Acuerdo 924 Por el cual se aprueba la incorporación del cambio en los límites de generación y absorción de potencia reactiva de las unidades de las unidades de la planta de generación Porce III y las respectivas curvas de carga

924

2 Febrero, 2017

Curva de cargabilidad Unidades 1, 2, y 3 de Porce III:

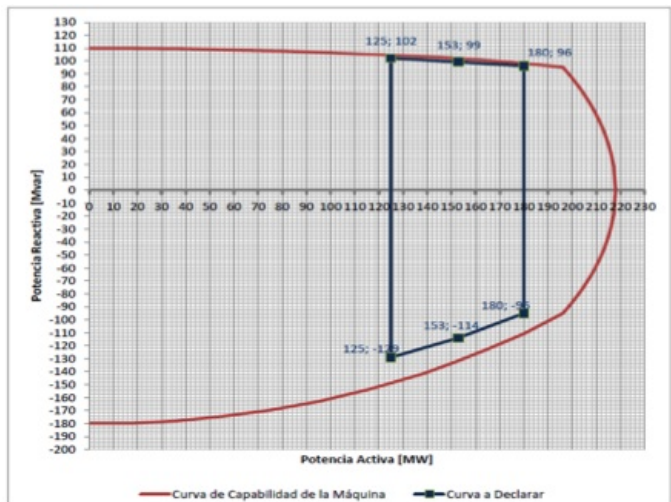
Aprobar la declaración de una nueva curva operativa de carga de las unidades de la planta de generación Porce III, en las que se define la capacidad para entrega y absorción de potencia reactiva de la unidad en función de la potencia activa generada.

Parámetros a declarar unidades 1, 2, y 3 de Porce III

Sobreexcitación		Subexcitación	
P [MW]	Q [Mvar]	P [MW]	Q [Mvar]
125	102	125	-129
153	99	153	-114
180	96	180	-95

Curva de cargabilidad unidad 4 Porce III.

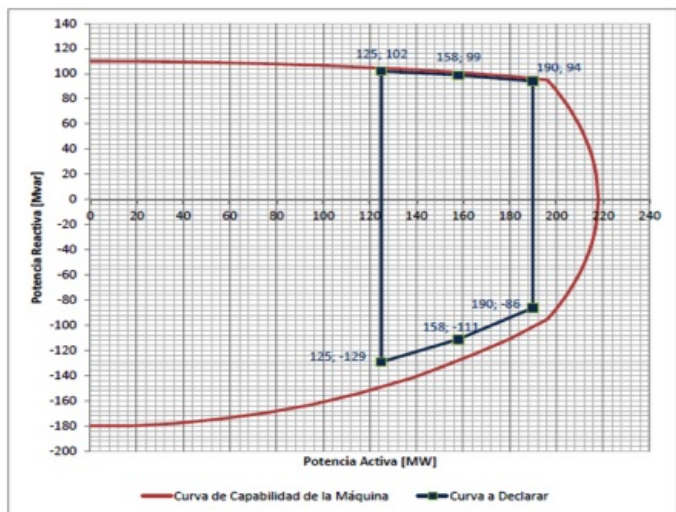
Parámetros a declarar unidad 4 Porce III.

P [MW]	Q [Mvar]	P [MW]	Q [Mvar]
125	102	125	-129
158	99	158	-111
190	94	190	-86
